伊方原発と西南日本のテクトニクス

伊方原発と中央構造線について

2016年11月2日 岡村 眞

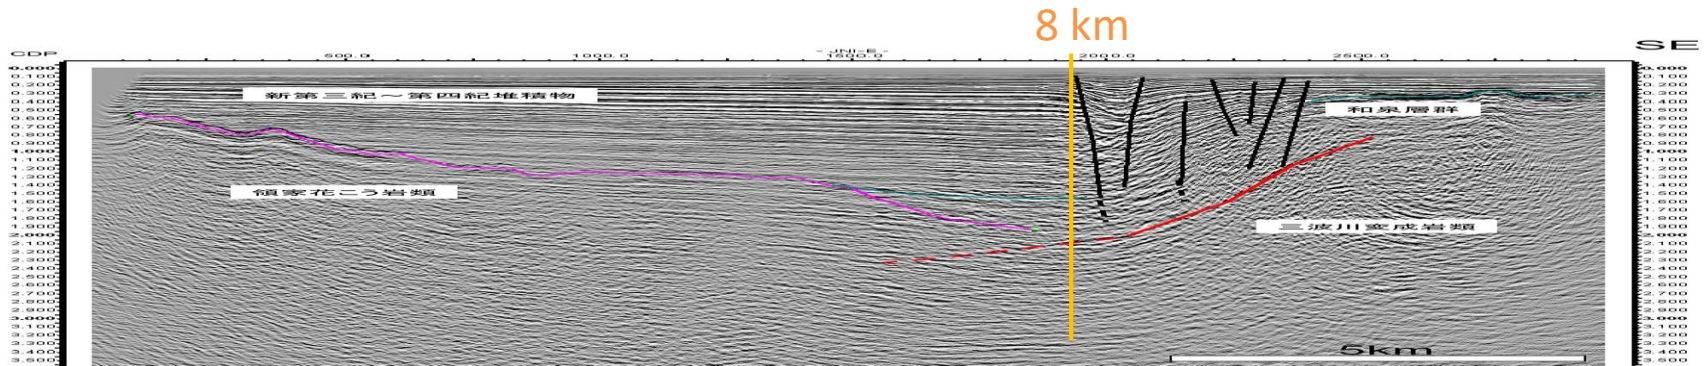
縦横比をほぼ等倍にした図を以下に示す。

最も外側の断層は、明らかに南傾斜しており、震源断層の位置は、8kmよりも原発に近づくことになる。

JNI-D断面図

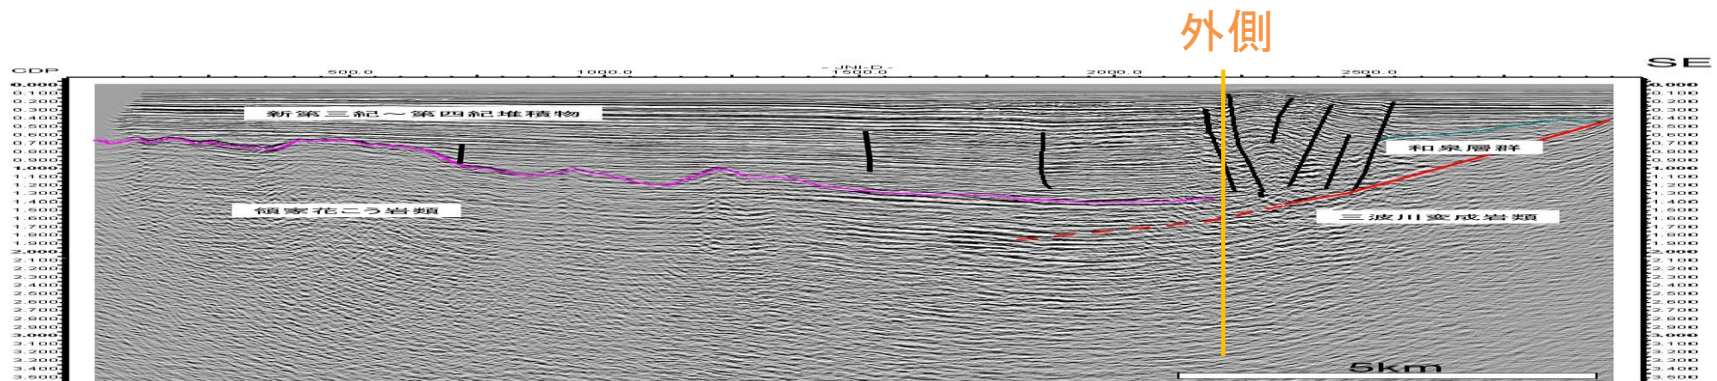
P39の断面は地溝のものだが、この断面はバルジの部分にあたる。ここでも、震源断層の位置は、最も外側の活断層よりも明らかに原発側になる。

さらに、忘れてはならないのは、あくまでこれは解釈である。何度でも繰り返すが、震源断層の位置は地震発生後でも正確にわかるわけではなく、ある程度の幅をもって見積もるべきである。

断層傾斜角②

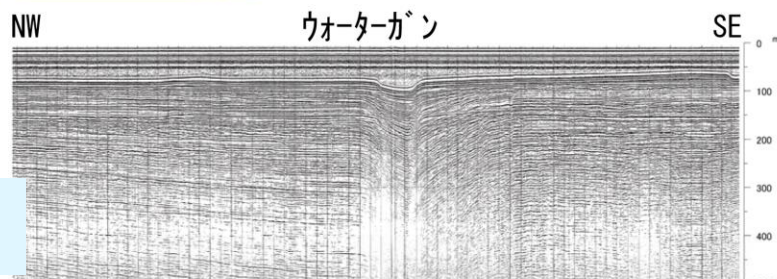
「標高差はない」としているが、
5-10m程度あり、しかも累積性が認められる。

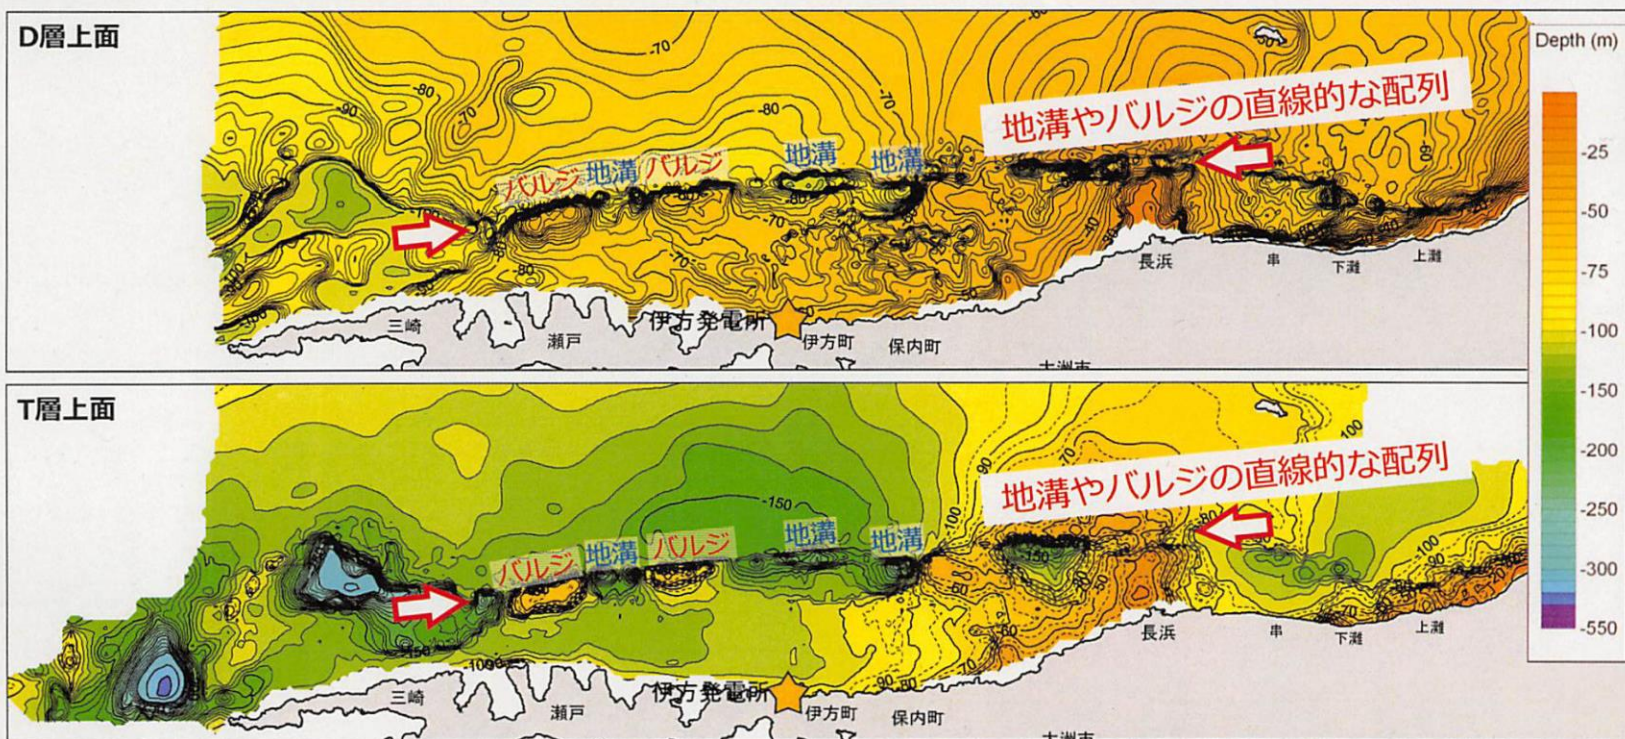
四国電力は敷地沖の海底地質断面図から標高差はない(つまり、隆起はない)と簡単に結論づけた。

しかし、この図をよくみると5~10mの標高差がある。

D層上面つまり過去1万年間としては、これは十分顕著な標高差であり(日本最大級の隆起量を示す室戸岬でも、1万年間では15m程度)、この縮尺の図で検討すべきではない。

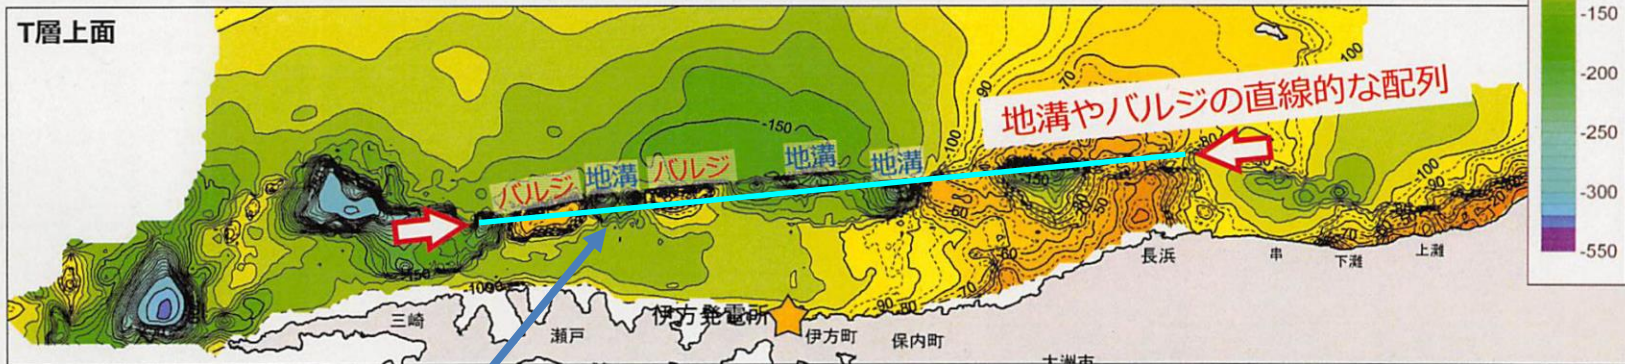
この矢印を結ぶと、原発からの距離は 7-7.5 km

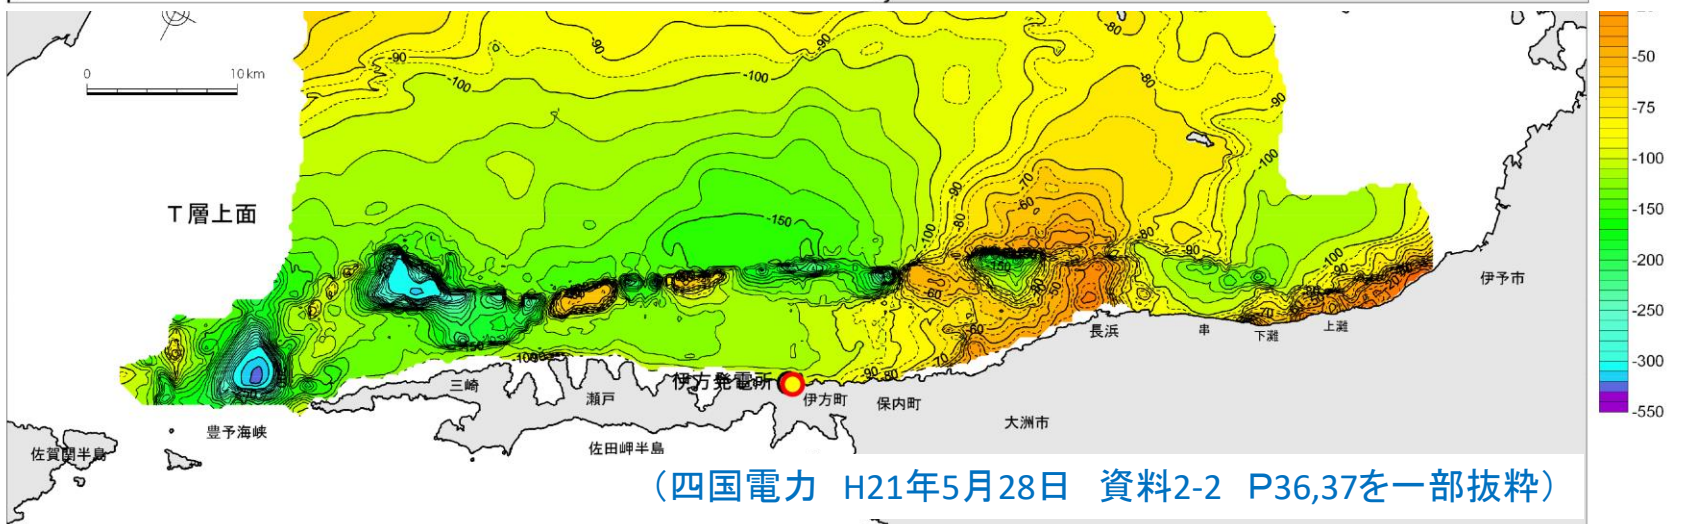
D層上面の標高差は歴然であり、断層より南側が累積的に高い

断層線は直線的であるが、明らかに北に凸の地形変位を示す

佐田岬半島沿いの段丘面高度

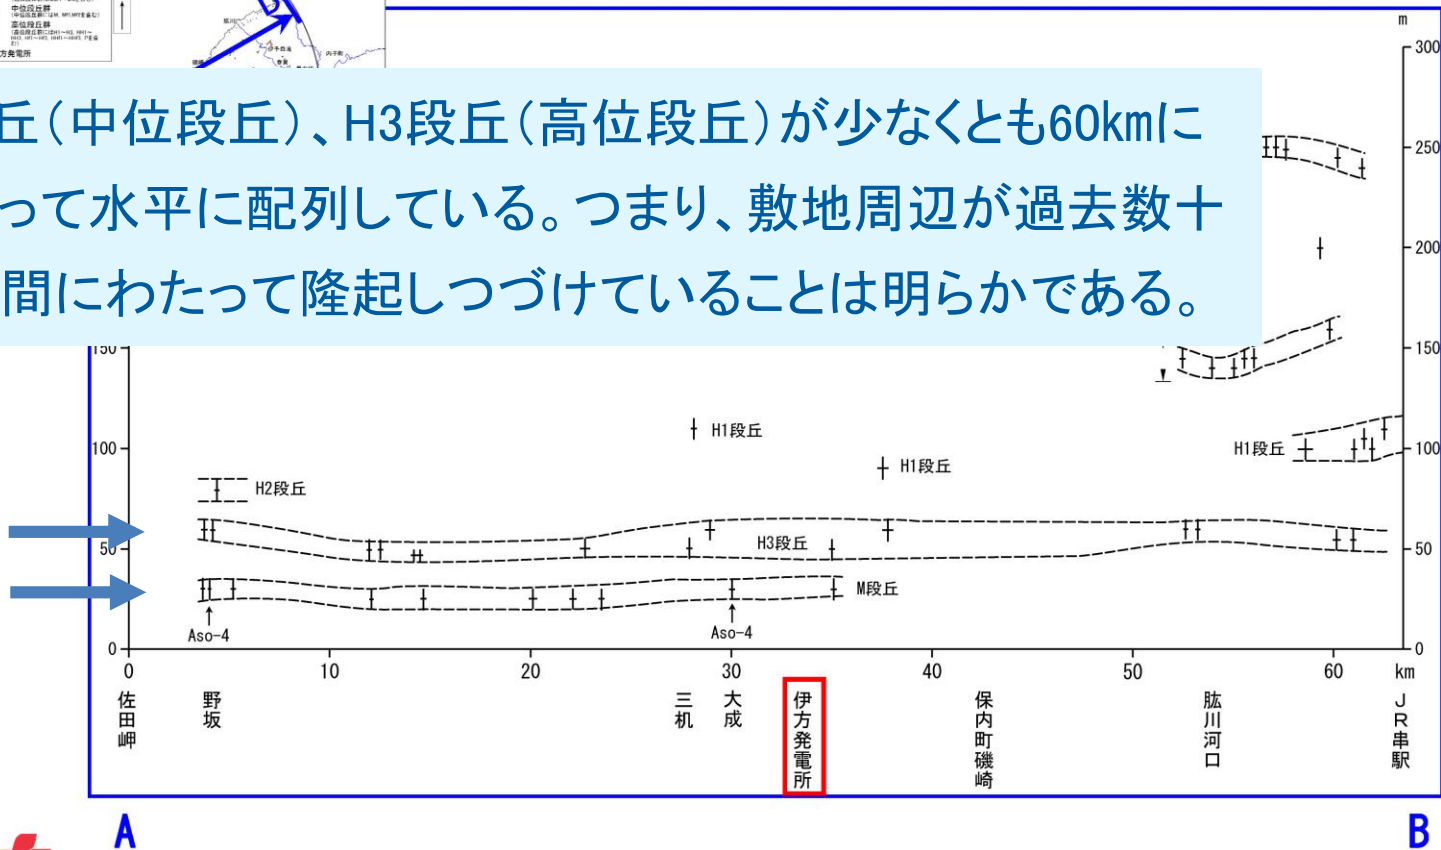
M段丘(中位段丘)、H3段丘(高位段丘)が少なくとも60kmにわたって水平に配列している。つまり、敷地周辺が過去数十万年間にわたって隆起しつづけていることは明らかである。

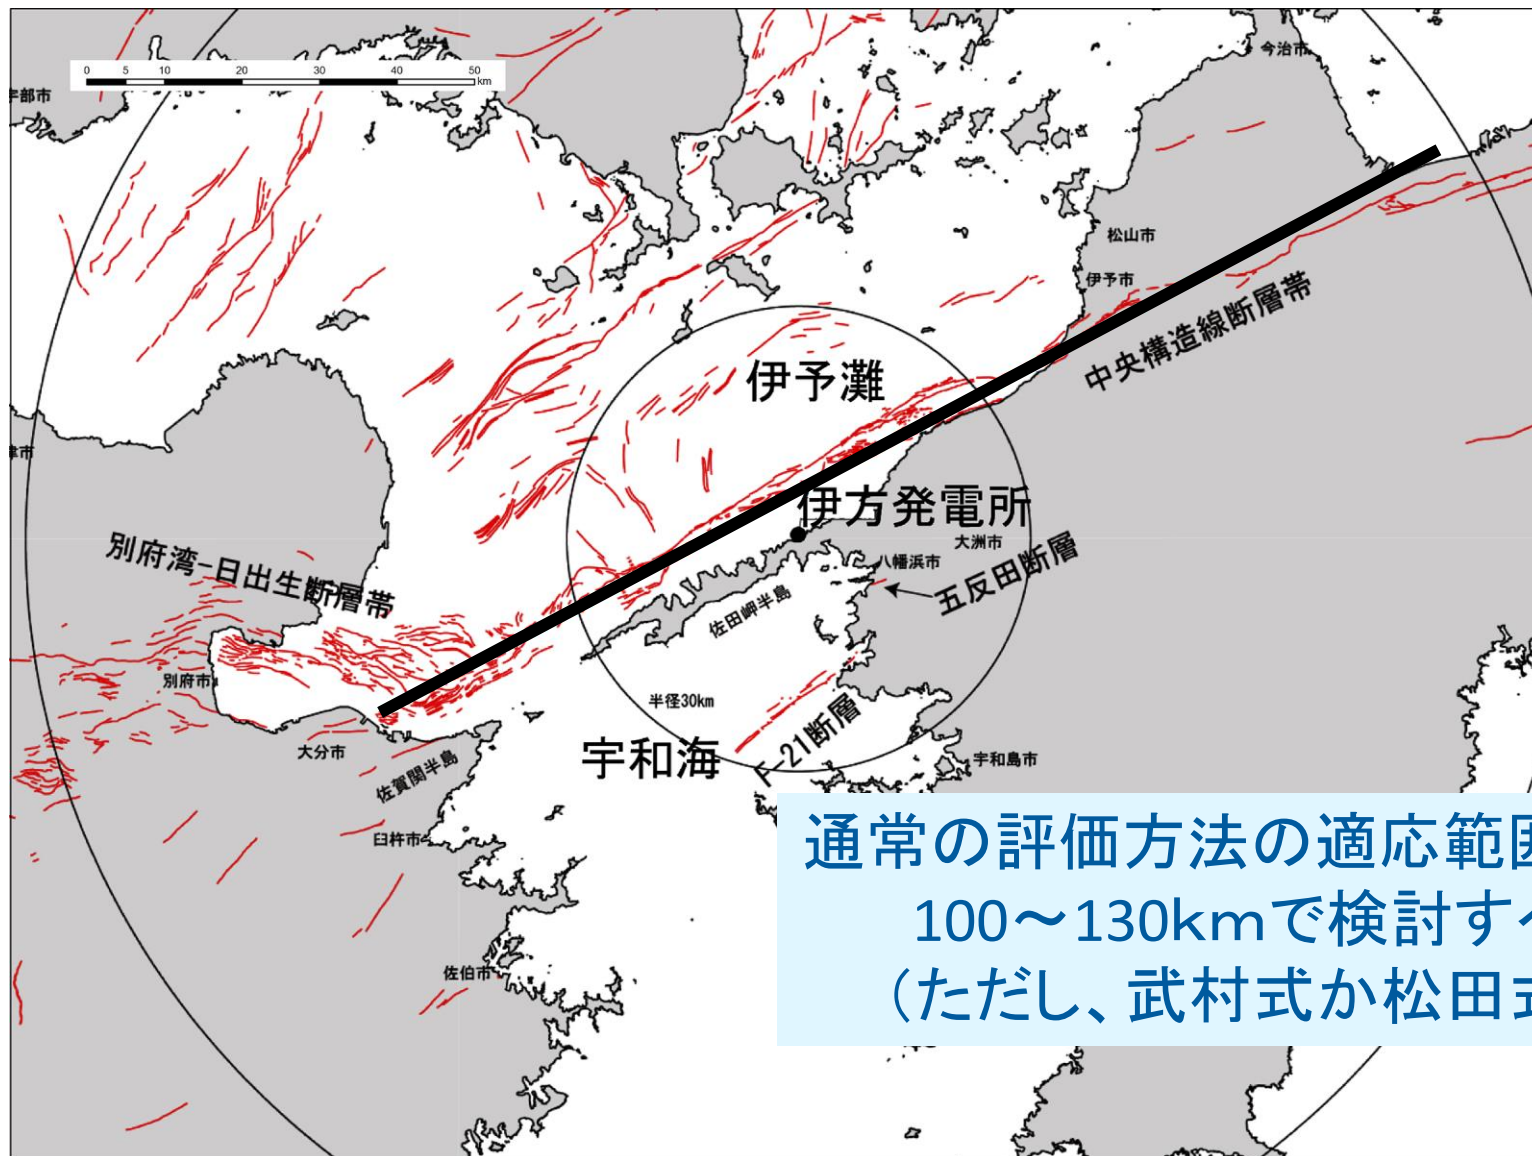
ここまで細分する科学的
必然性はまったくない

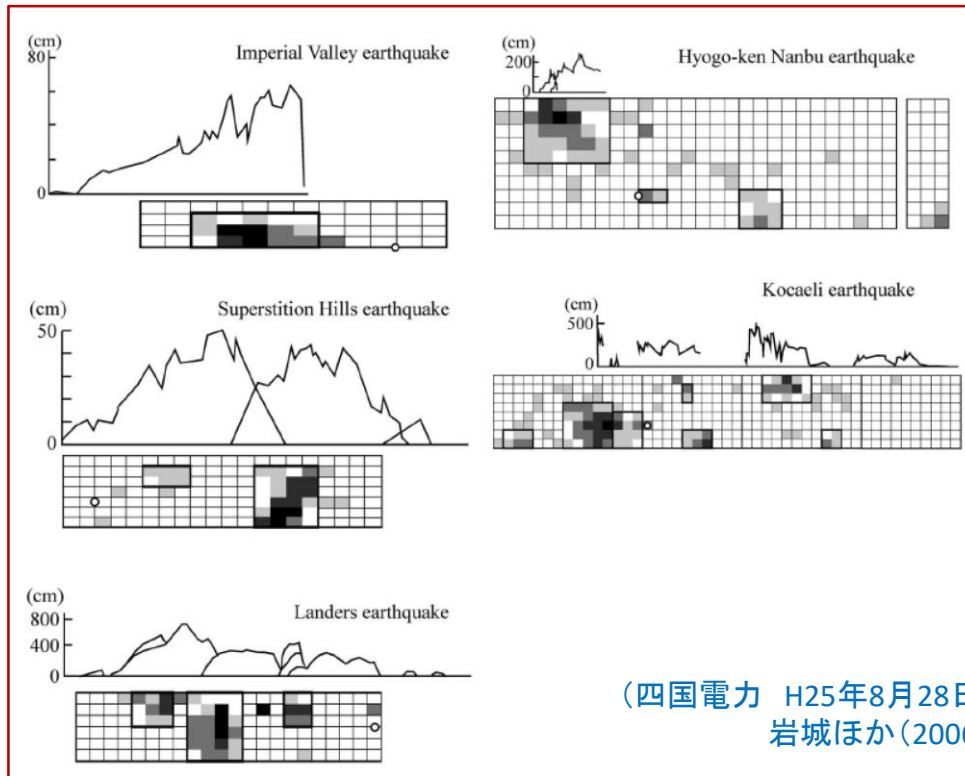
急激に減少
するだけ。

Elliott et al.,(2009) は、ジョグのステップ幅による変位量の減少速度を示しており、ジョグ周辺での変位量の大小を示しているわけではない。むしろ、変位量が比較的大きい3か所のうち2か所はジョグ周辺である。

アスペリティ配置の考え方

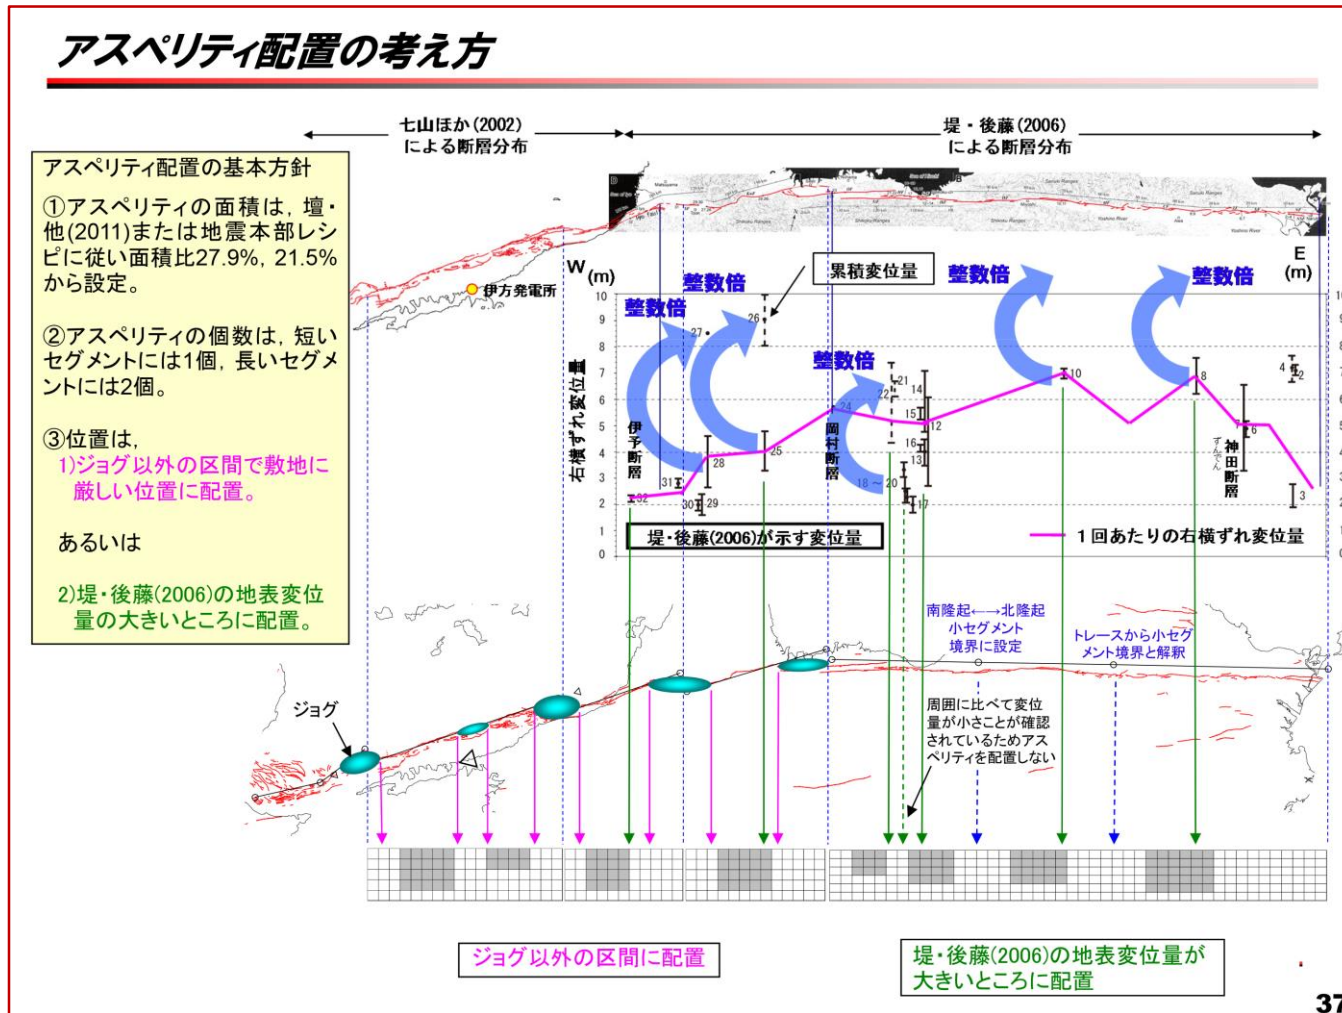
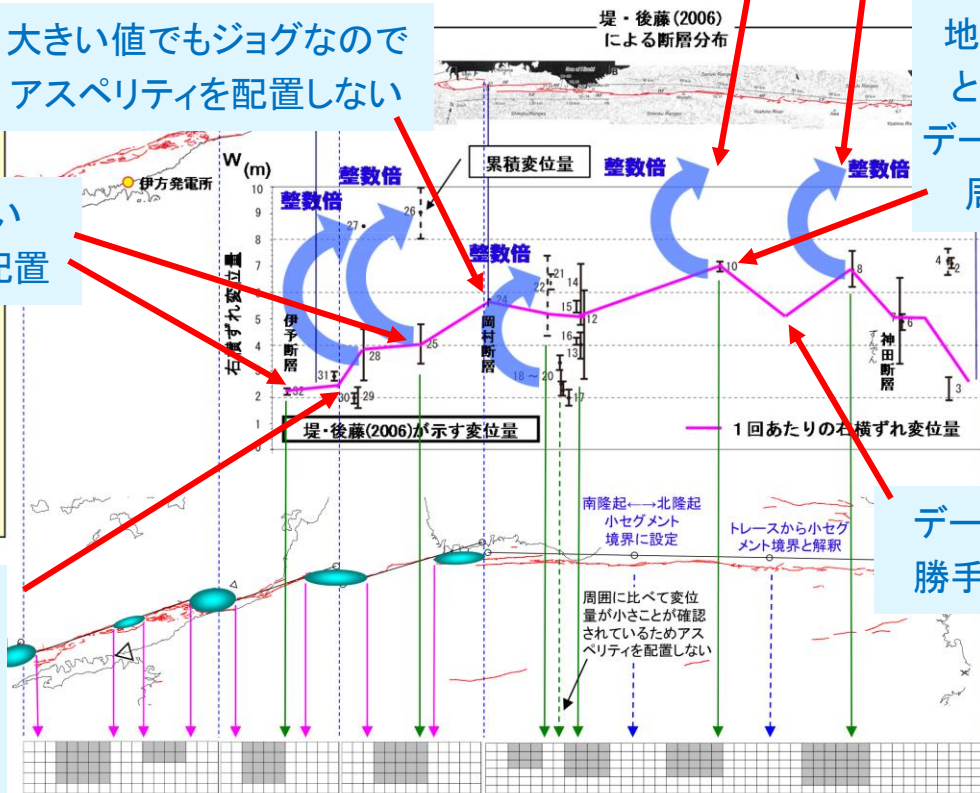
アスペリティの配置は、一見論理的に見えるが、実際には無謀。

データの扱いがあまりにもズサン、
かつ恣意的

この矢印の先にはデータはない。
実際の値は21mと13mで
このようにキレイな矢印にはならない。

周囲よりもむしろ小さい
ところにアスペリティを配置

桃色線の位置がデータ
よりも下に描かれている
(ジョグの値が低いように
見せかける)

大きい値でもジョグなので
アスペリティを配置しない

地表変位量が大きい
ところではなく、単に
データが得られたところ。
周囲の値は不明。

データの無いところに
勝手にデータをつくる

図7 平均すべり量と震源断層長さとの関係 (檀 他, 2011)

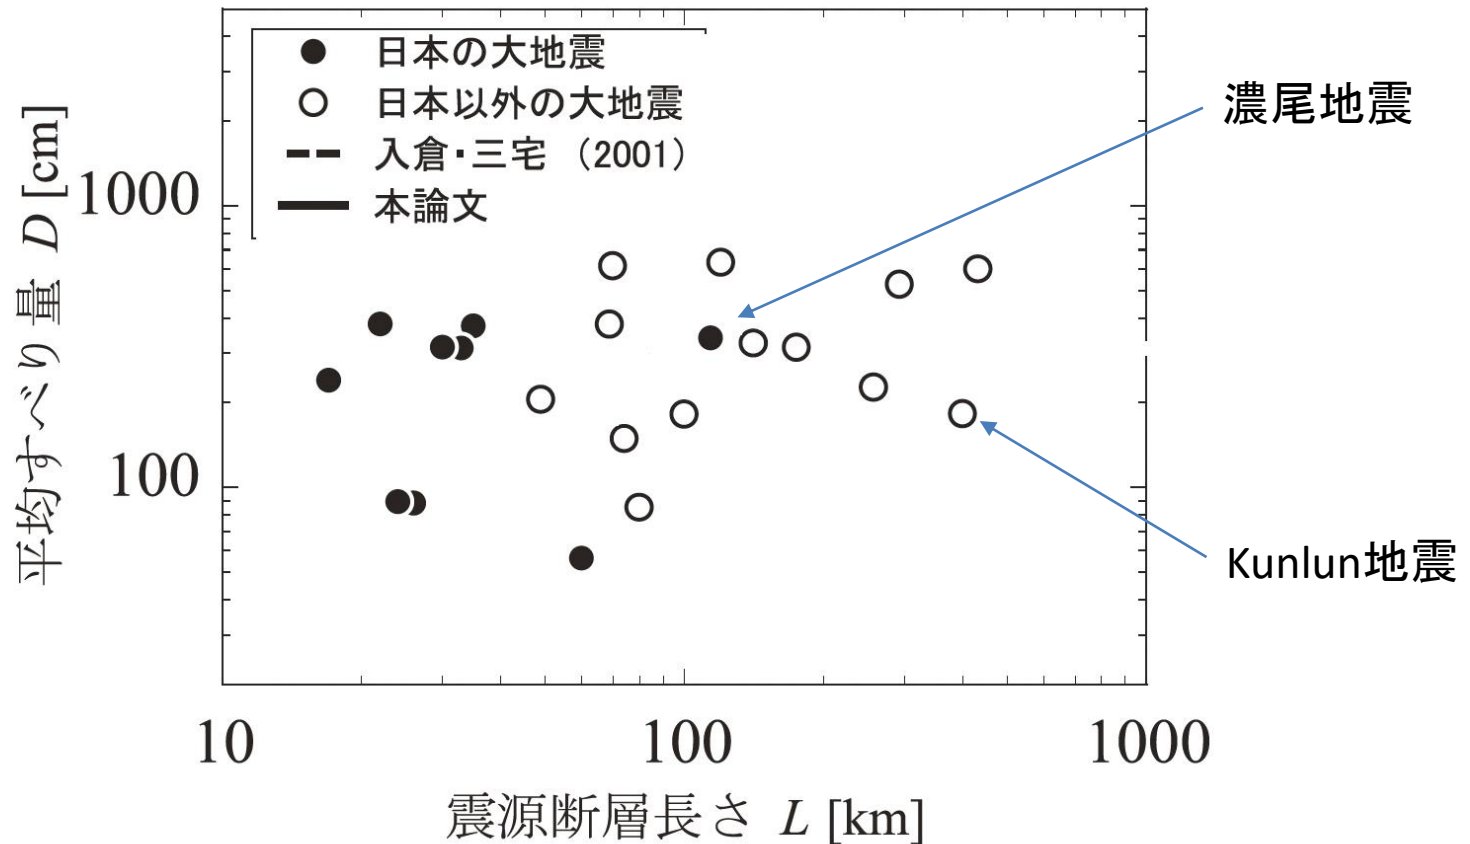
式の線を除けば、とても60km程度で一定になるとは思えない
(もちろん、データが少なすぎるが…)

両対数表示での大きなバラつきは、統計的手法の限界を示す
